Titel: Inspektion und Austausch des Pitch- und Rollbolzens		
AG-SB-2024-03-B-DE	Datum des Inkrafttretens: 20.03.2024	Kategorie:
Gültigkeit		A – Sicherheitskritisch
Betroffene Fluggeräte: Alle Modelle	Betroffene Werknummern: Alle Modelle gebaut zwischen 05.2023 und 02.2024, betroffene Serialnummern in der Beschreibung	B – Empfohlen C – Optional
Auf das angegebene oder nachfolgende Problem wird im Wartungshandbuch Aircraft Maintenance Manual (AMM) in letztgültiger Ausgabe verwiesen.		Siehe AutoGyro Webseite
Dieses Formular ist eine Reaktion von AutoGyro auf ein bei Wartungsarbeiten gefundenes Problem, welches eine Eingrenzung oder Korrektur erfordert, bzw. Eine Service-Information über Flugzeugmodifikationen. Unterstützung erhalten Sie bei AutoGyro unter airworthiness@auto-gyro.com .

Dieses Service Bulletin zeigt auf, wie die Bolzen zu kontrollieren sind und wie ein betroffener Roll/ Pitch-Bolzen mit der Teilenummer 20675 gewechselt wird.

Markierung auf dem falschen Bolzen:

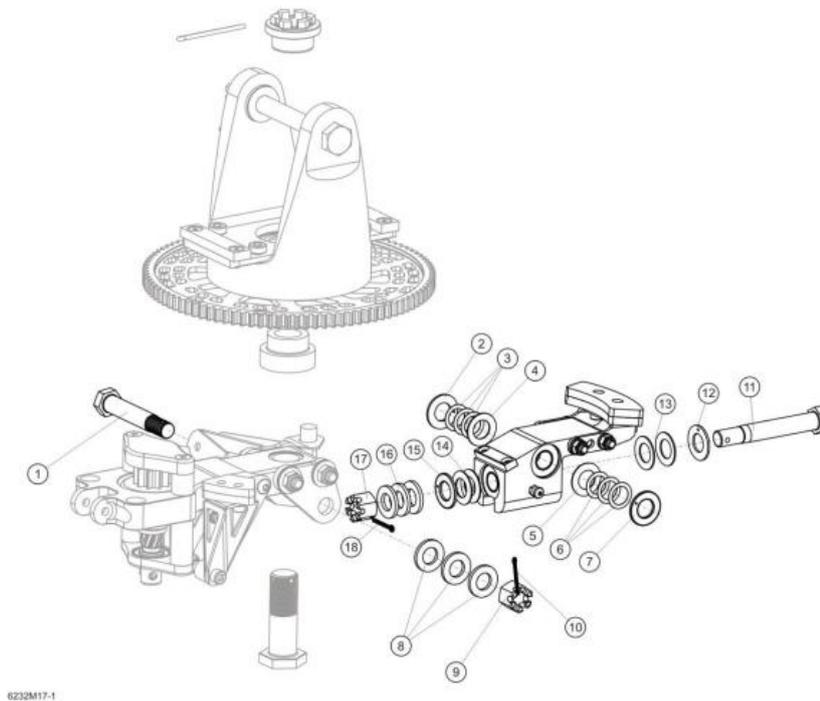
Sieht der Bolzenkopf aus wie auf dem Foto ist ein Austausch notwendig.

Fig. 2 - Rotor gimbal head

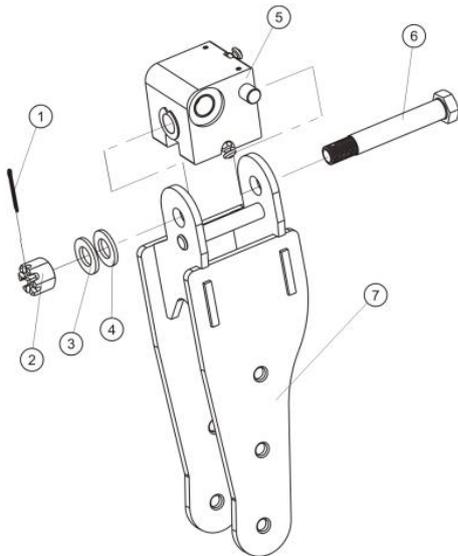
Für den MTO2017 und Calidus mit Rotorkopf III:

Gleiche Prozedur wie beim Cavalon

1. Bauen Sie das Rotorsystem nach Arbeitskarte 62-11-00 4-1: Ausbau: Rotor – schwenkgelagerte Teile aus, um das Kreuzgelenk zu entlasten.
2. Entfernen Sie den Splint und die Unterlegscheiben und entfernen Sie den Bolzen (Nr. 11)
3. Ersetzen Sie den inkorrekten Bolzen mit PN 20675 und bauen Sie diesen nach Arbeitskarte 62-32-00 5-1: Prüfung – Einstellung: Reibbremse Rotorsteuerung wieder ein.
4. Bauen Sie das Rotorsystem nach Arbeitskarte 62-11-00 4-4: Einbau: Rotor und schwenkgelagerte Teile wieder ein.
5. Führen Sie eine FOD Kontrolle und einen Testflug durch.

Fig. 1 - Gimbal head assembly

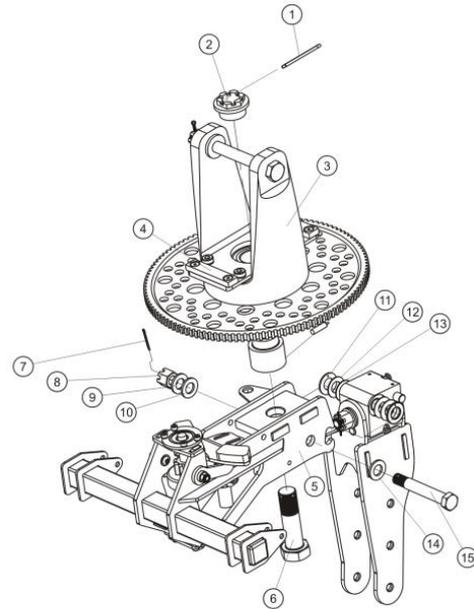
Für den MTO2010 Roll – und Pitchbolzen:

1. Bauen Sie das Rotorsystem nach Arbeitskarte 62-11-00 4-1: Ausbau: Rotor – schwenkgelagerte Teile aus, um das Kreuzgelenk zu entlasten.
2. Entfernen Sie den Splint und die Unterlegscheiben und entfernen Sie die Bolzen (Nr. 6 und Nr. 11)
3. Ersetzen Sie die inkorrekten Bolzen mit PN 20675 und bauen Sie diese nach Arbeitskarte 62-32-00 5-1: Prüfung – Einstellung: Reibbremse Rotorsteuerung wieder ein.
4. Bauen Sie das Rotorsystem nach Arbeitskarte 62-11-00 4-4: Einbau: Rotor und schwenkgelagerte Teile wieder ein.
5. Führen Sie eine FOD Kontrolle und einen Testflug durch.
